山梨西部広域環境組合 ごみ処理施設整備事業
～環境影響評価 評価書～

山梨県環境影響評価等技術審議会
知事意見に関する説明資料

令和7年2月4日

現況の水の流れ (左側) 及び施設整備後の水の流れ (右側)

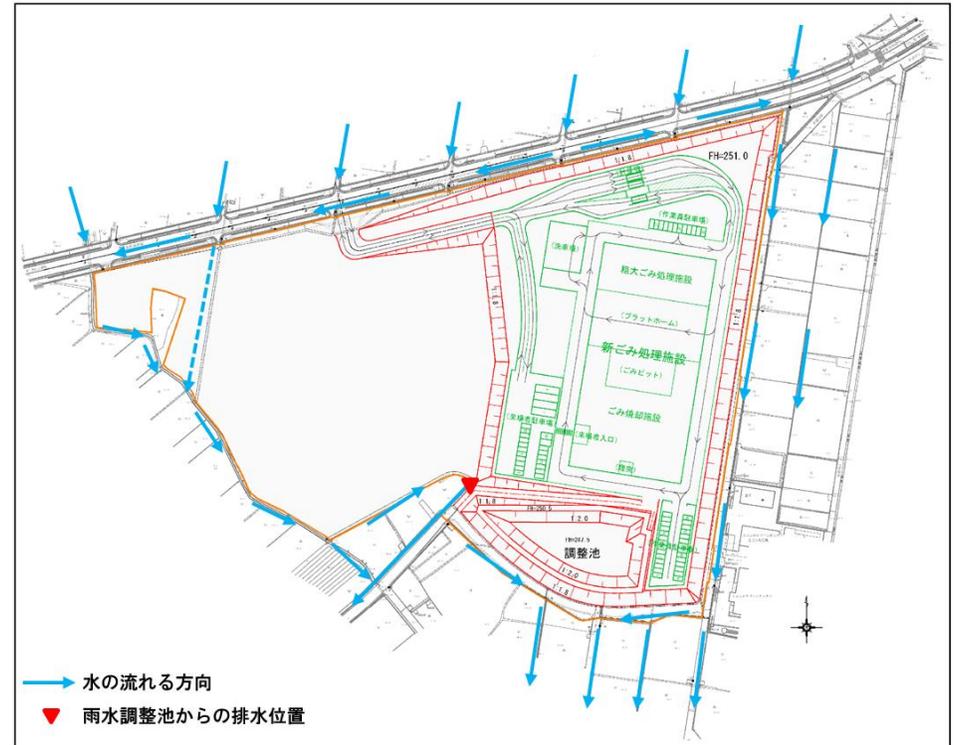
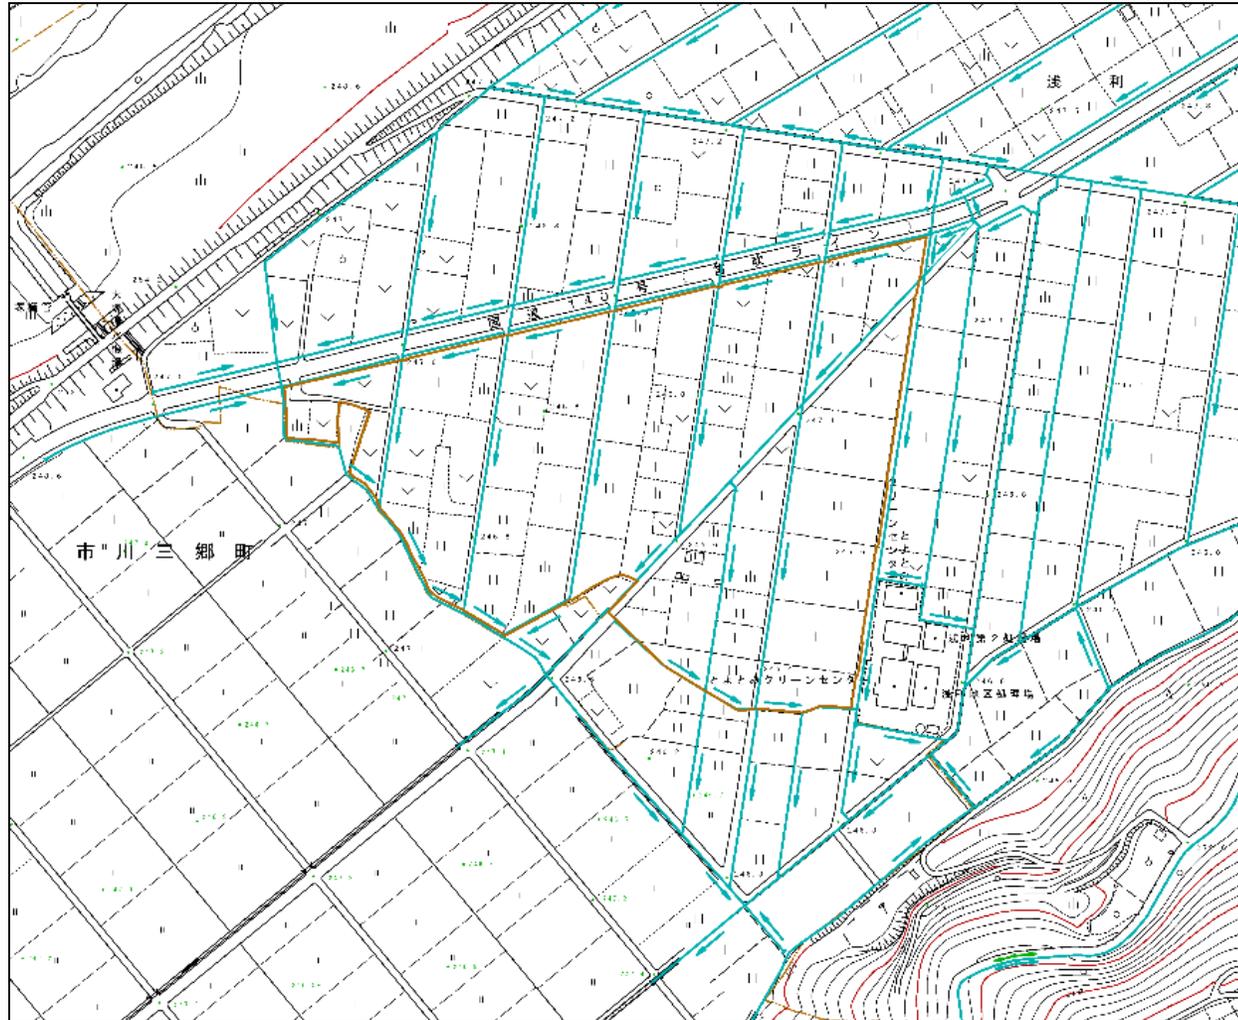
意見No.	知事意見	事業者の見解
(4)	<p>【水質汚濁】 2)より具体的な排水に係る説明 施設内で生じる排水（プラント排水）の処理について、再利用または下水道への排除といった記載しかないため、発生源（可燃ごみ処理施設、不燃ごみ処理施設）や排水量、排水の水質を踏まえ、以下について具体的に評価書に記載すること。</p> <ul style="list-style-type: none"> ①排水処理方式と処理能力 ②処理施設の位置と洪水対策 ③事業地内における排水の流れ 	<p>分別・破碎施設等は、焼却・熔融施設と同じ建物内に整備し、排水も焼却・熔融施設と同様に下水道への排水または再利用する計画である。</p> <p>分別・破碎施設等に関する防災対策も焼却・熔融施設と同じものである。</p> <p>以上について評価書に記載した。</p> <ul style="list-style-type: none"> ①第1章に記載した。→評価書16ページ ②第1章に記載した。→評価書21ページ ③第1章、第8章（水質汚濁、水象）に記載した。 →評価書10,11,608,652ページ

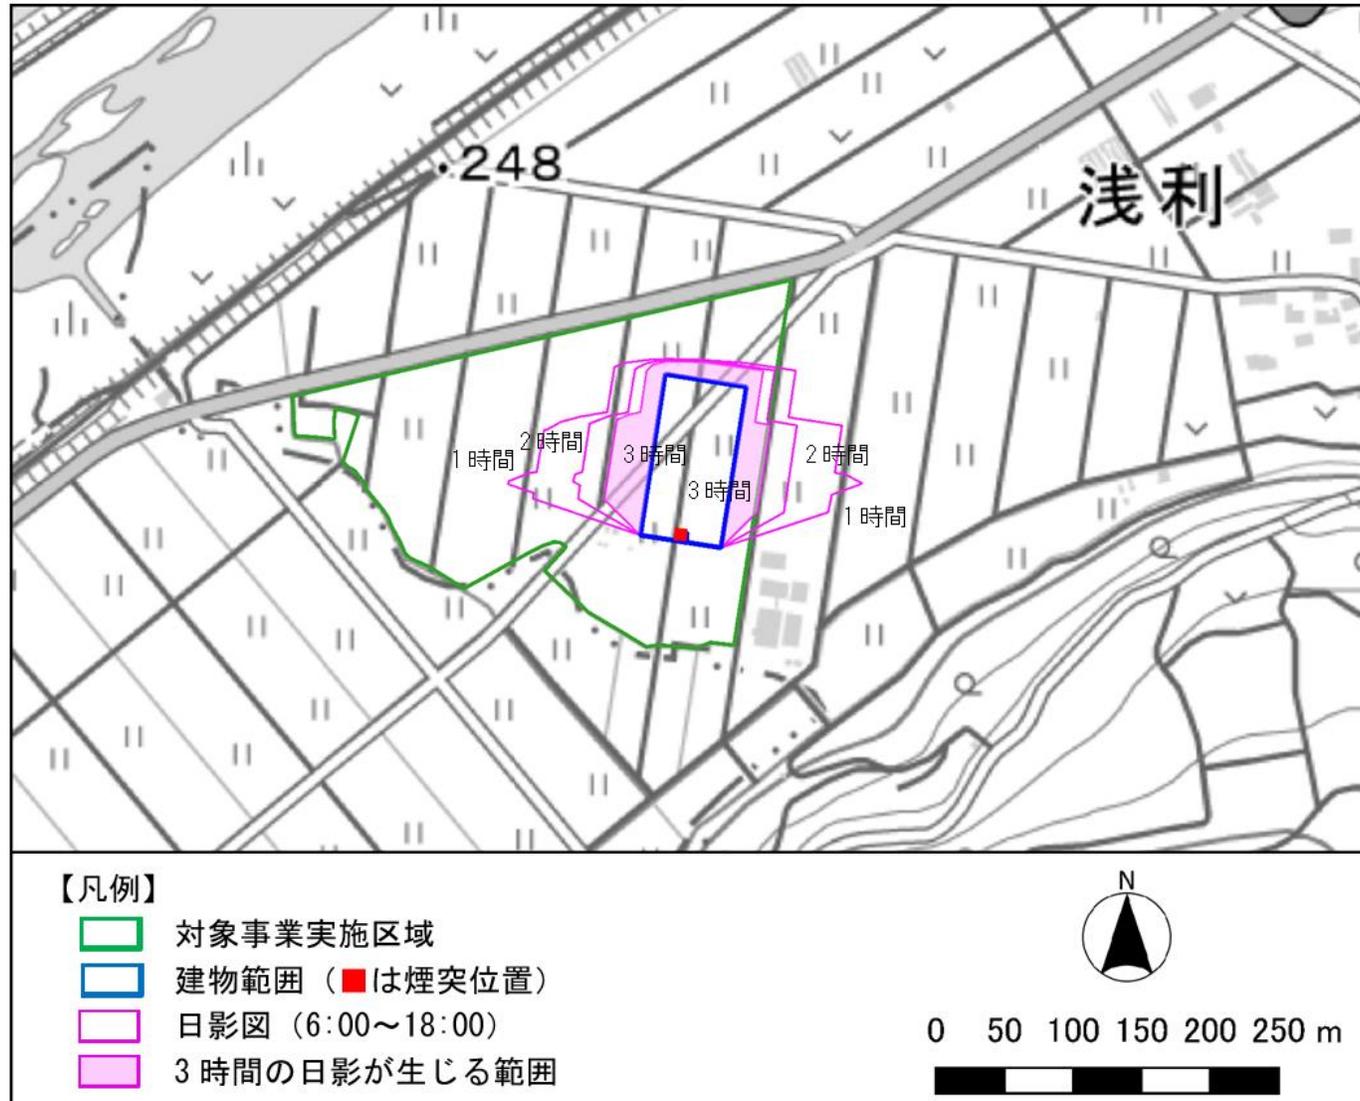
意見No.	知事意見	事業者の見解
(9)	<p>【日照障害】 1)日照障害に係る追加説明 以下の事項について、評価書で説明すること。</p> <ul style="list-style-type: none"> ①周辺の現地調査結果（水田・畑等） ②調査日及び調査時刻の根拠 ③採用したてん補基準の添付及び採用の妥当性 ④代償措置としての農家への補償内容 	<ul style="list-style-type: none"> ①周辺の土地利用状況について、整理し、基準等も含めて必要があれば再予測・評価を行った。→評価書698ページ ②調査日時の根拠を評価書に記載した。→評価書688ページ ③てん補基準の資料を添付し、妥当性について記載した。→評価書699ページ ④保全措置のうち、代償措置について再検討し、補償を追記しました。→評価書696ページ

- ・煙突高さ100mの条件では、対象事業実施区域西側において、煙突部分の影が3時間以上継続するものの、その範囲は小さいと予測された。
- ・予測の結果、煙突高さ59mの条件においては、農地における日影範囲が3時間を超えることはないとして予測された。
- ・以上から、環境保全上の目標との整合性は図られているものと評価した。
- ・また、事後調査で影の発生状況を把握し、この基準と比較することで、環境保全措置等の効果を評価することとした。

追加予測地点位置図

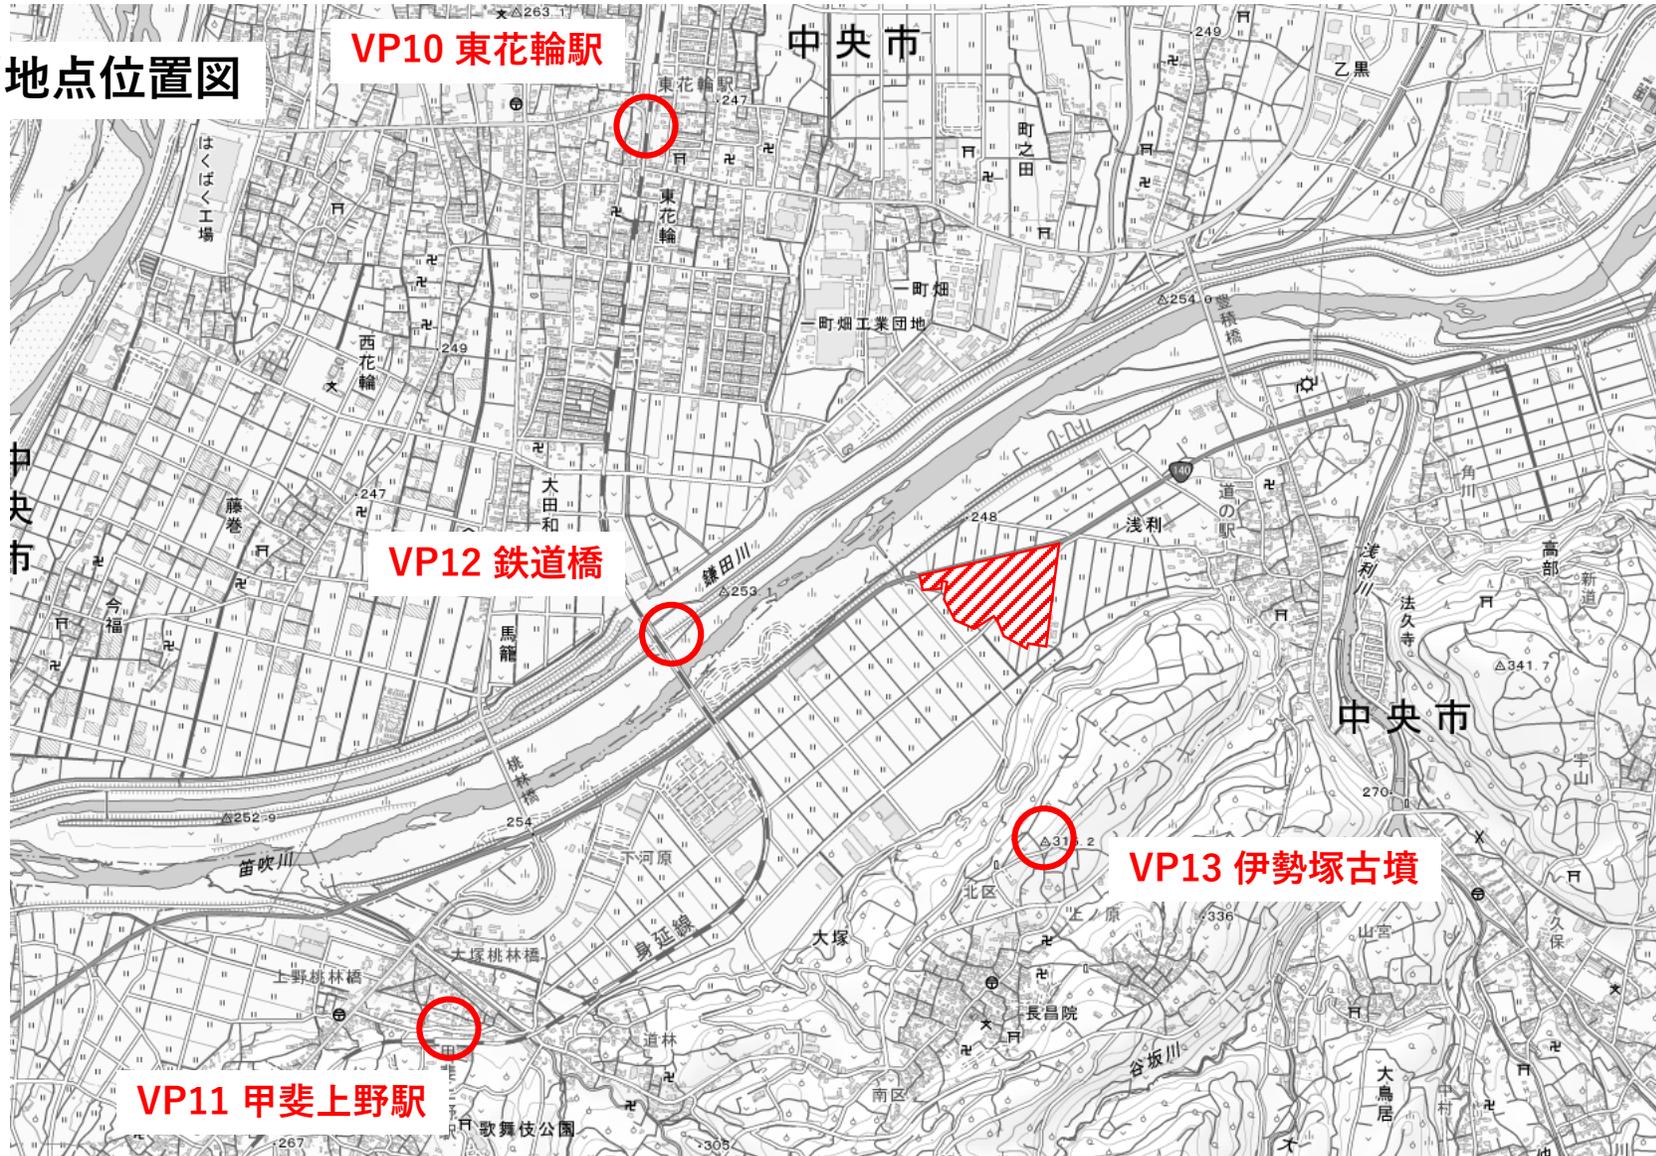
意見No.	知事意見	事業者の見解
(13)	<p>【景観・風景】 1)景観に係る追加の環境影響評価の実施 フォトモンタージュ等の検討が不十分なので、以下のとおり追加で環境影響評価を行い、その結果を評価書に記載すること。</p> <p>①東花輪駅、甲斐上野駅、笛吹川を横断する) 鉄道橋の眺望点への追加</p> <p>②国道140号からのシークエンス景観の作成</p> <p>③夜景、航空法等の規制や送電鉄塔・電線等の附属物を含めたフォトモンタージュの作成</p>	<p>①東花輪駅、甲斐上野駅、JR身延線の橋を調査地点として追加する。また、市川三郷町における公共眺望ポイントとして指定している伊勢塚古墳も、眺望に影響がおよぶ可能性が考えられたことから、調査地点として追加した。 →評価書979,1000～1003ページ</p> <p>②シークエンス景観の予測評価を行い、評価書に反映した。 →評価書1023～1029ページ</p> <p>③夜景等、航空法等への対応、附属物等を考慮した予測評価を行い、評価書に反映した。 →評価書1018,1019,1021,1022ページ</p>

追加予測条件（その2）

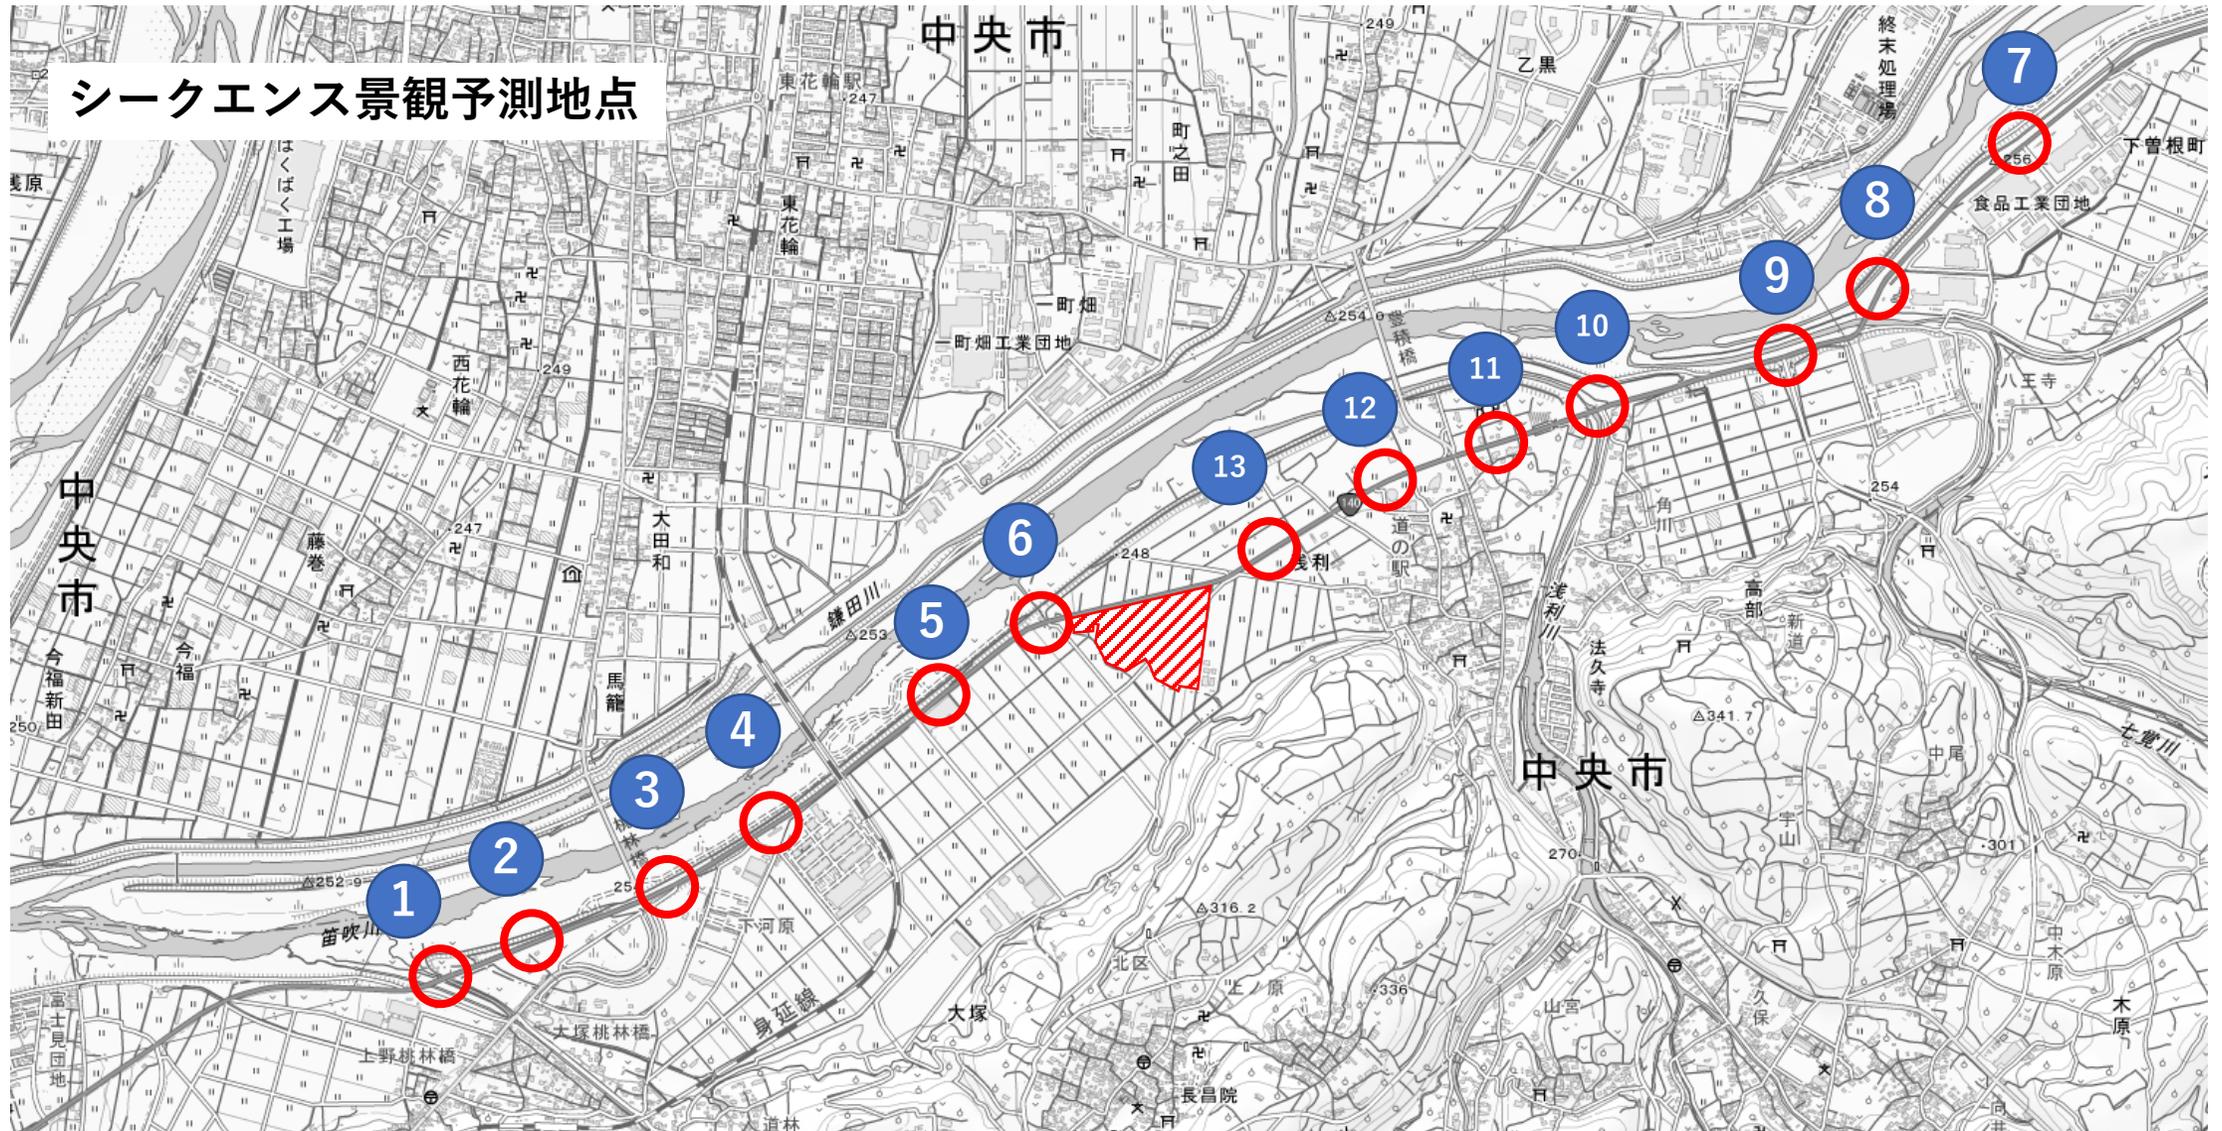
意見No.	知事意見	事業者の見解
(13)	<p>【景観・風景】 1)景観に係る追加の環境影響評価の実施 フォトモンタージュ等の検討が不十分なので、以下のとおり追加で環境影響評価を行い、その結果を評価書に記載すること。</p> <p>④将来計画にある「30年後の建替施設を併設した場合」のフォトモンタージュの作成</p> <p>⑤個々の評価を踏まえた施設の形状、塗分け、配置等のデザインへ反映</p>	<p>④次期施設を併設した場合の予測評価を行い、評価書に反映した。 →評価書1020ページ</p> <p>⑤配置・形状・色彩について、予測評価結果をとりまとめ、詳細設計時に可能な範囲で採用できるよう、より良い対策について整理した。 →評価書1031ページ</p>

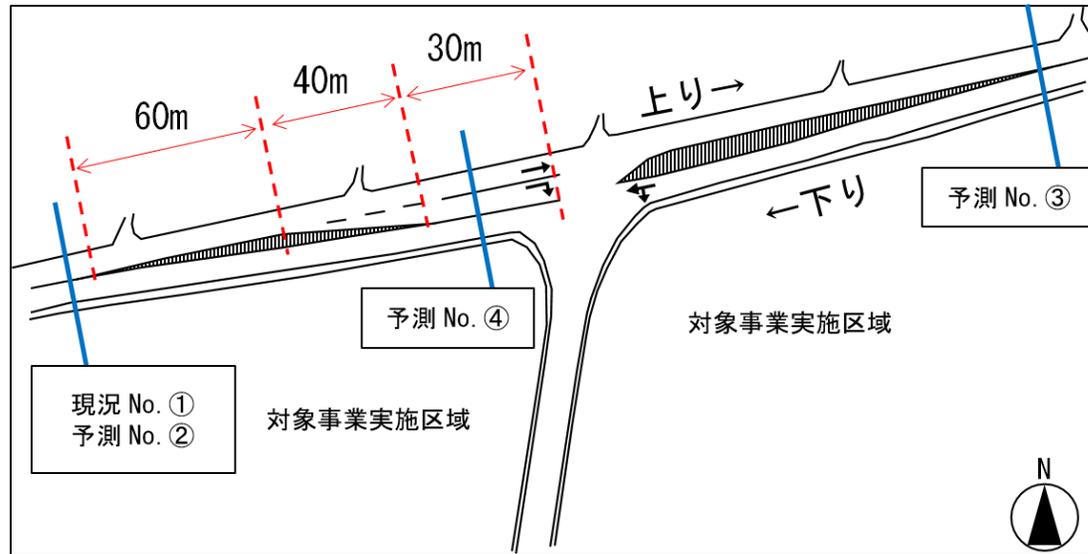
意見No.	知事意見	事業者の見解
(17)	<p>【その他（地域交通）】</p> <p>1)地域交通に係るより丁寧な環境影響評価の実施</p> <p>工事中及び供用時における交通渋滞の発生について、施設への車両の出入りを踏まえた環境影響評価を行い、その結果を評価書に記載すること。</p> <p>また、環境保全措置の検討においては、車両の出入り方法、搬入時間・経路の分散、出入り口の増設、道路拡張の要請、信号の制御方法の変更協議等、あらゆる方策について検討すること。</p>	<p>入口前面における国道140号の断面の交通状況及び搬入用の右折専用車線における搬入車両の右折可能性について予測・評価及び環境保全措置の検討を行った。</p> <p>出入口の増設は農道が使用できないことから困難である。その他可能な措置について検討し、評価書に記載した。</p> <p>→評価書1096,1136,1146,1147ページ</p>

施設入り口の前面（国道140号）を東西に通過する車両の交通について、廃棄物運搬車両の走行による影響を予測した。

- ・ 2車線部分の混雑度
- ・ 右折専用車線設置区間の直線車線における混雑度
- ・ 右折専用車線における右折可能性の検討
